CAAC
适 航 指 令

编号: CAD2016-MULT-03

一. 标题: 更换化学氧气发生器

图1 生产日期的位置（MM-YY）

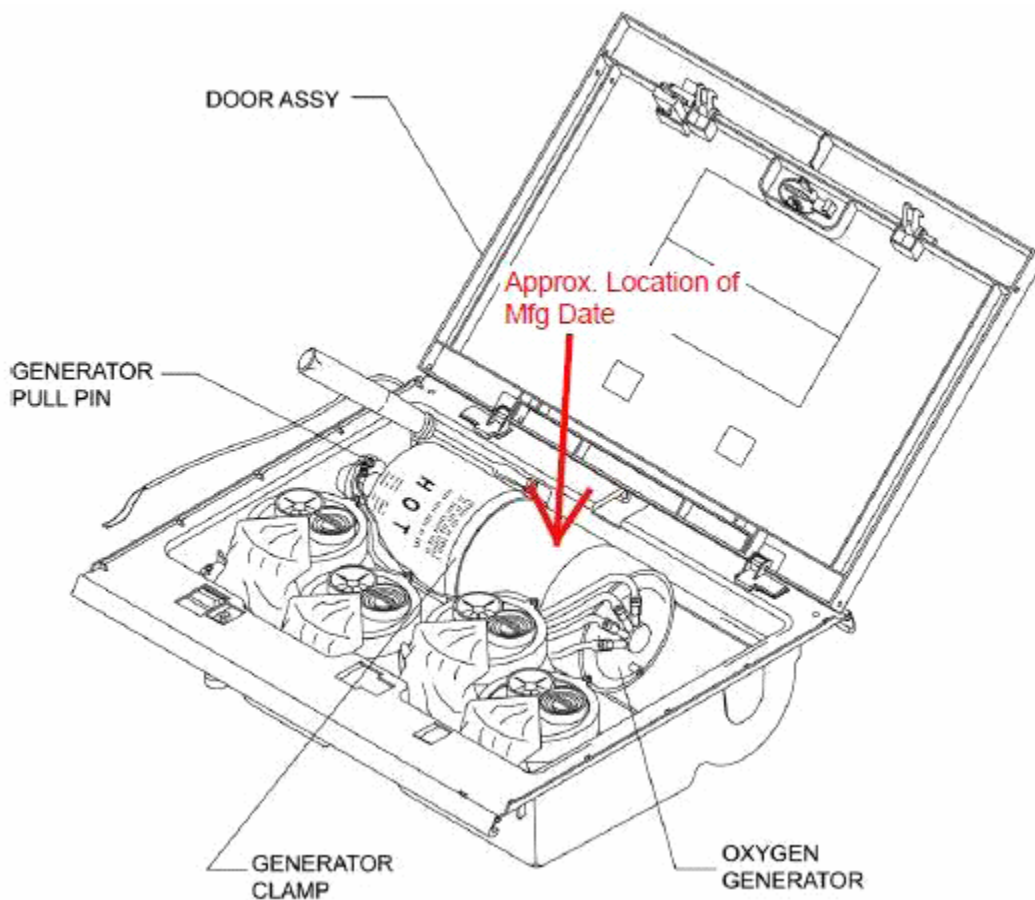
(1)自2014年12月24日起,30天之内,按照空客(AOT)A35L007-14的说明,识别出本指令表1所列件号的每个氧气发生器的生产日期(见本指令附录1)。
